TRADIVAL

à Fleury-les-Aubrais (45)

Demande d'autorisation environnementale

Enquête publique du 13 juin au 12 juillet 2019
Mémoire en réponse

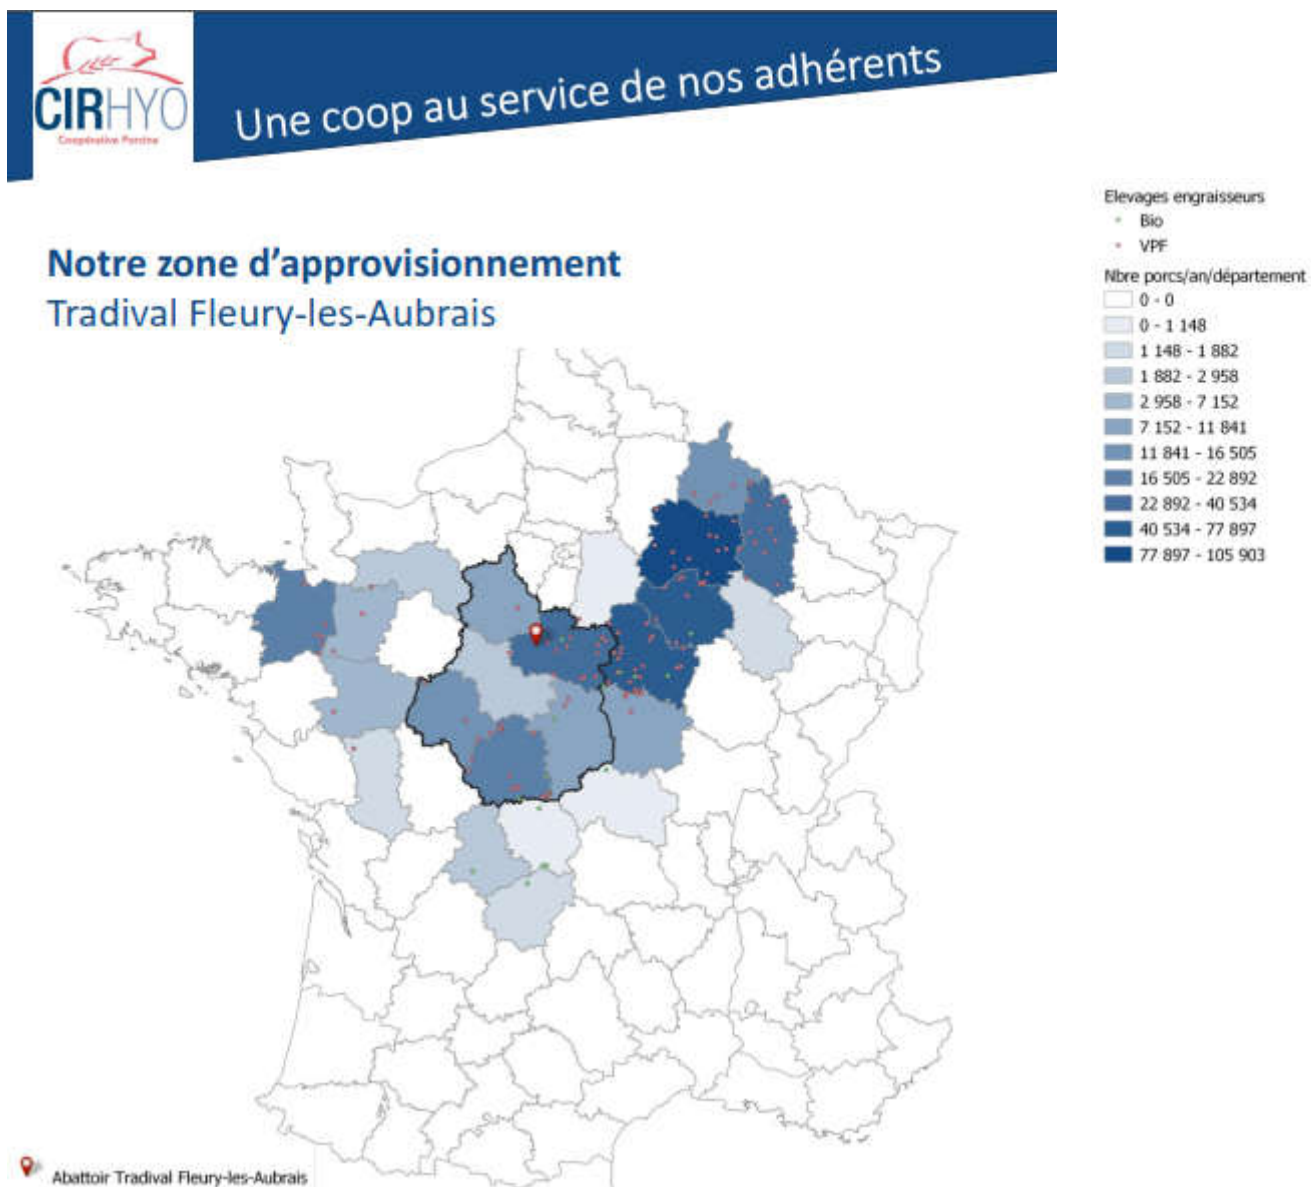
M. PROUTEAU remet en cause les données sur le trafic routier sur les voies de circulation proches du site de TRADIVAL.

Comme indiqué dans le dossier, nous reprenons les derniers comptages effectués par le conseil départemental, ainsi que le classement du bruit des infrastructures.

Les résultats des comptages sont :

Circulation	Comptages 2016 (retenus dans le dossier)		Comptages 2017 (diffusés en septembre 2018)	
	RD97	RD101	RD97	RD101
Globale	6 859	2 868	7 057	2 222
Dont PL	280	120	282	69

On observe une augmentation de 3 % de la circulation sur la RD97, et une baisse de 22 % sur la RD101.

Le classement sonore des infrastructures de transports terrestres fait l'objet d'un arrêté préfectoral qui est une pièce annexe du PLU : arrêté du 24/05/2002 modifié le 24/04/2009 dans le PLU de 2015 et arrêté du 02/03/2017 dans le PLU de 2018.

Dans ces deux arrêtés, la liaison SERAN – FLEURY – SEMOY (rue de Curembourg puis des Bicharderies) est classée en catégorie 3 (niveau sonore de référence compris entre 70 et 76 dB(A)) avec une circulation routière de l'ordre de 13 000 véhicules/j, comme indiqué dans le dossier.

Les conclusions du dossier quant à l'importance du trafic routier aux abords du site TRADIVAL et l'impact de ce trafic sur le niveau sonore ambiant sont donc correctes.

Ammoniac : Distance au sol des effets toxiques - Plan de situation su site

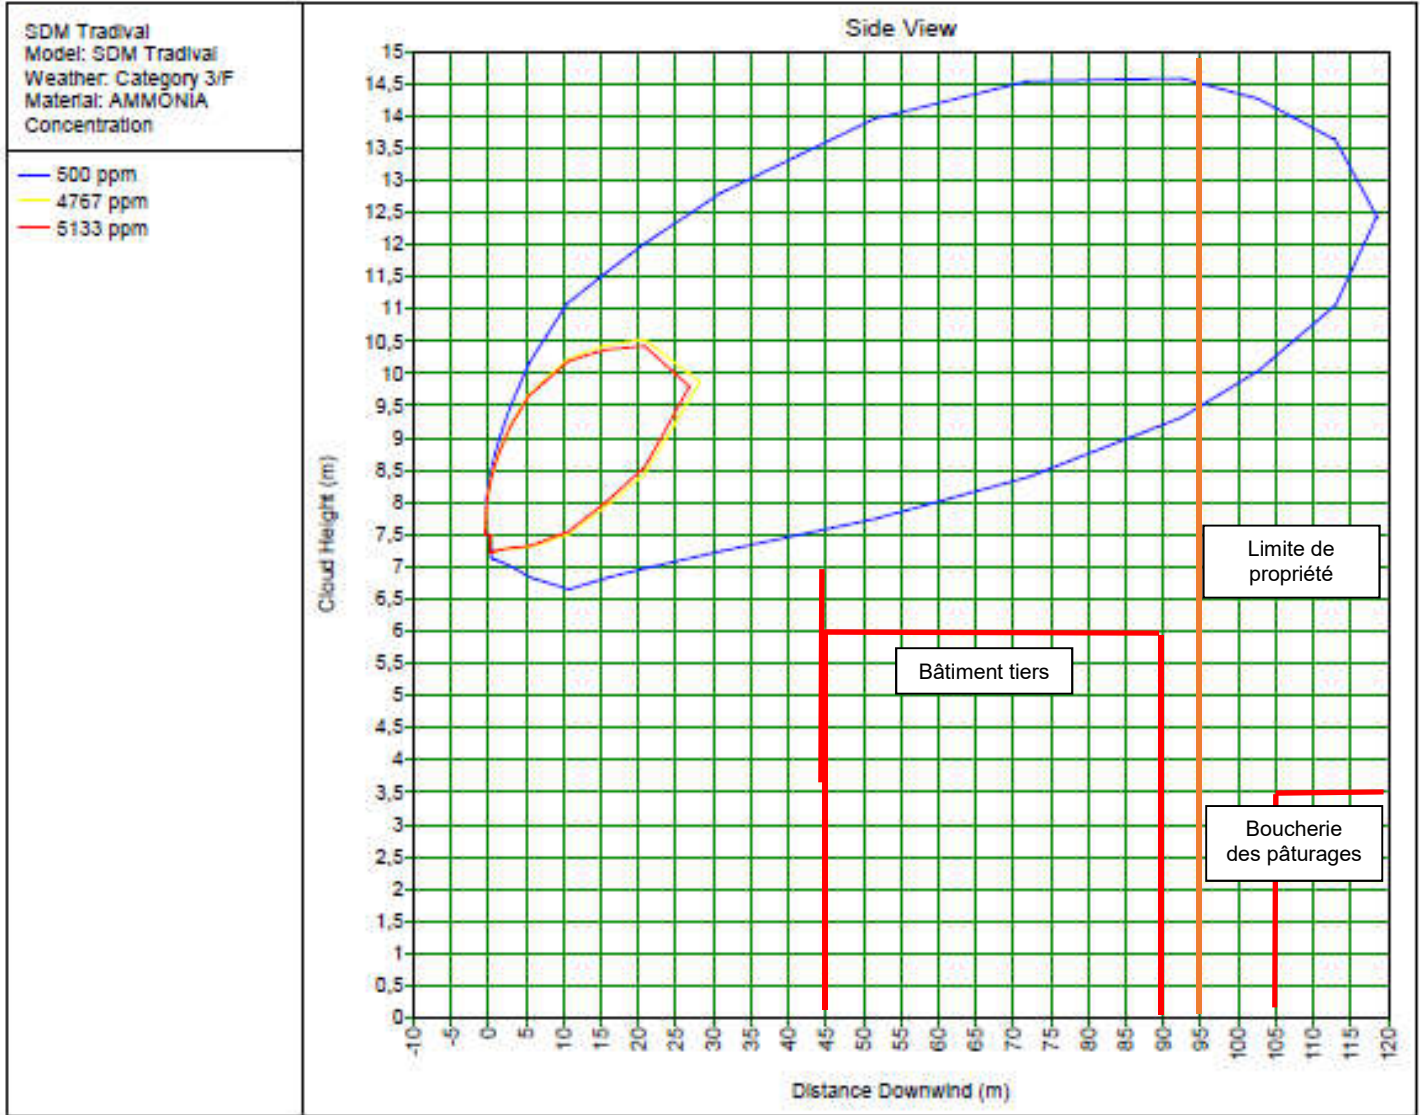
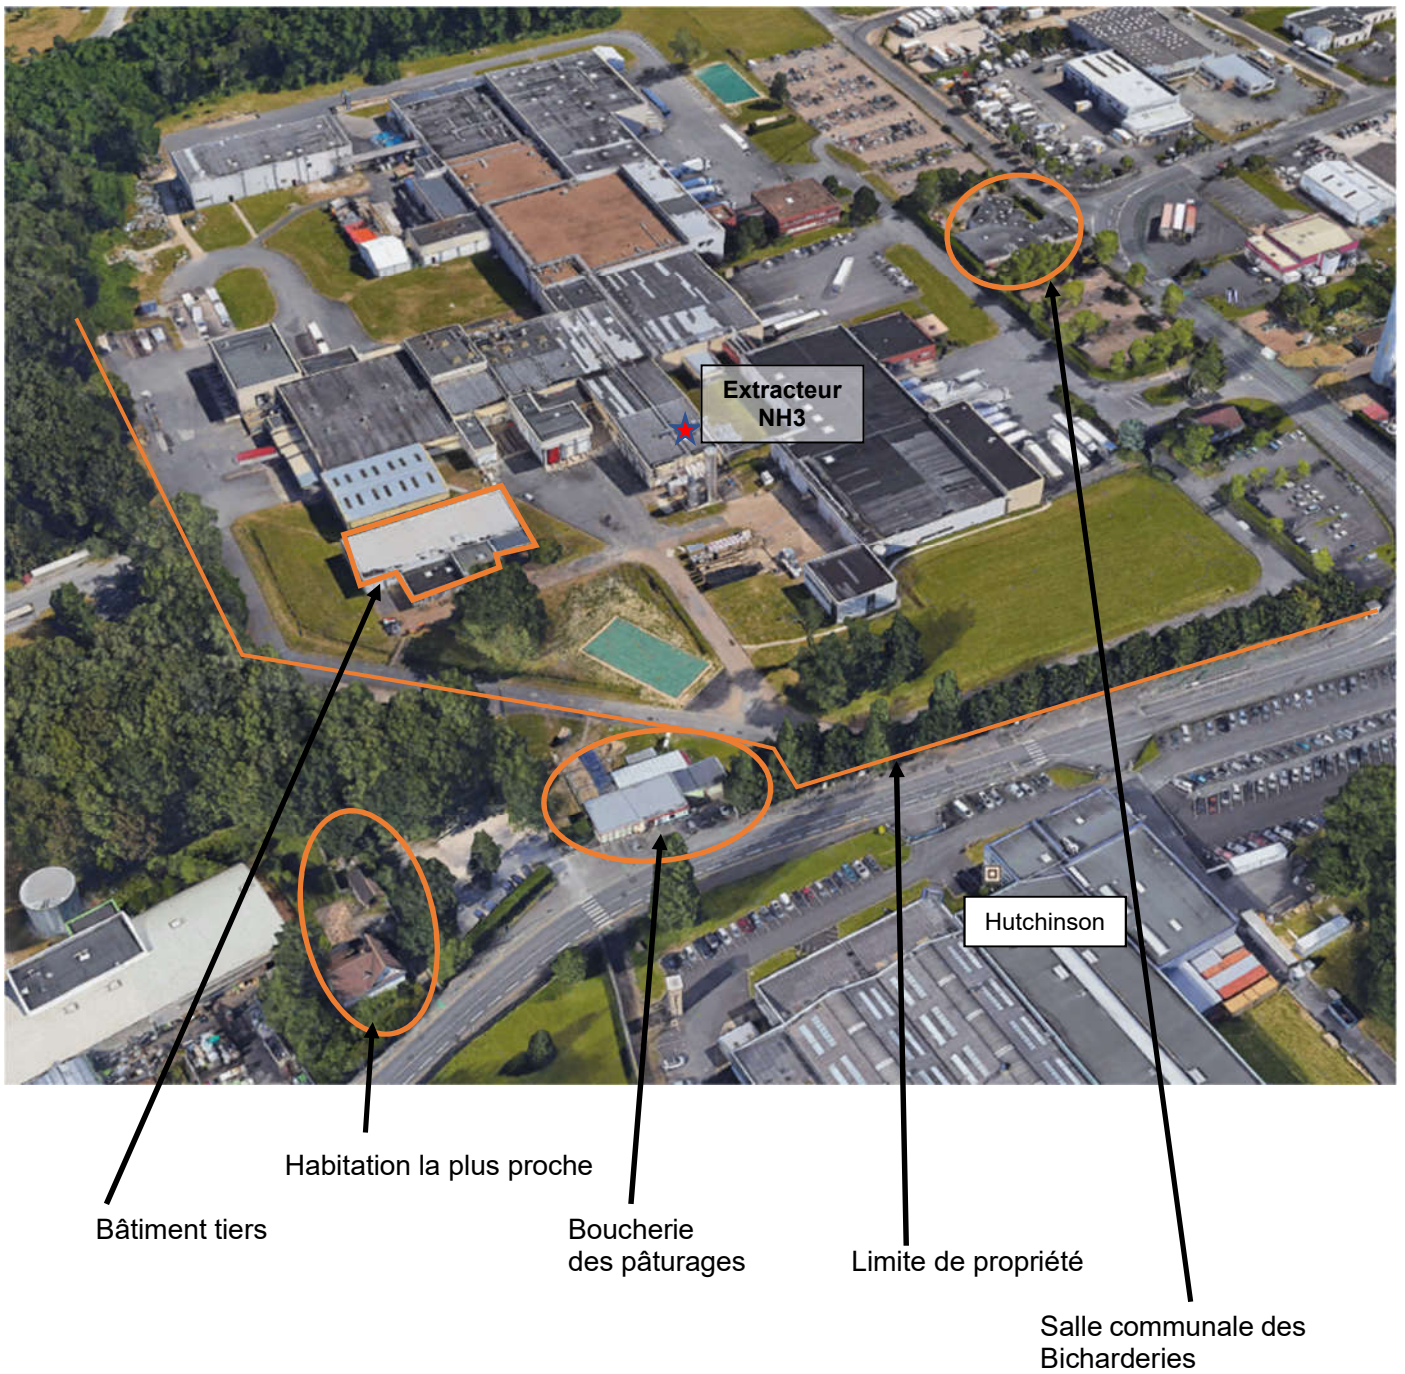
Orléans Métropole souhaite des précisions sur les zones d'effet de rejet d'ammoniac.

Ces zones sont détaillées dans la réponse à l'avis de l'autorité environnementale, jointe au dossier, nous les rappelons ci-après.

Les distances maximales des zones d'effet sont (en mètres) :

Les distances de l'extracteur aux limites de propriété et locaux tiers les plus proches, ainsi que la hauteur au sol des zones d'effet sont (en mètres – cf. carte jointe en annexe) :

Avec des vents de l'ordre de 5 m/s ou plus (36 % des mesures sur la station Météo-France d'Orléans de 1991 à 2010) :

- les zones d'effet n'atteignent pas les limites de propriété ;
- les zones d'effet ZEL et ZELS n'atteignent pas le bâtiment tiers situé dans l'enceinte du site ;

- la hauteur de la zone d'effet ZEI au droit de ce bâtiment est de 7,9 m, supérieure à la hauteur du bâtiment (de l'ordre de 6 m).

Avec des vents de l'ordre de 3 m/s :

- les zones d'effet ZEL et ZELS n'atteignent ni le bâtiment tiers situé dans l'enceinte du site, ni les limites de propriété ;
- la zone d'effet ZEI n'atteint ni la salle communale des Bicharderies, ni l'habitation la plus proche rue de Curembourg, ni les bâtiments du site Hutchinson, autres installations plus éloignées ;
- la hauteur de la zone d'effet ZEI au droit du bâtiment tiers situé dans l'enceinte du site est de 7,6 m, supérieure à la hauteur du bâtiment (de l'ordre de 6 m) ;
- cette hauteur est de 9,5 m en limite de propriété, et de plus de 10 m au droit des bâtiments des boucheries des pâturages.

Au vu des écarts de hauteur entre la voirie et les bâtiments voisins d'une part et le nuage toxique d'ammoniac (teneur de 500 ppm) d'autre part, la population concernée ne sera pas affectée par ce nuage.

Nous rappelons que ces émissions maximales sont liées à une rupture franche d'une canalisation de l'installation. Or, l'ensemble de l'installation est confiné à l'intérieur d'un bâtiment fermé, ce qui réduit fortement les risques d'une telle rupture.
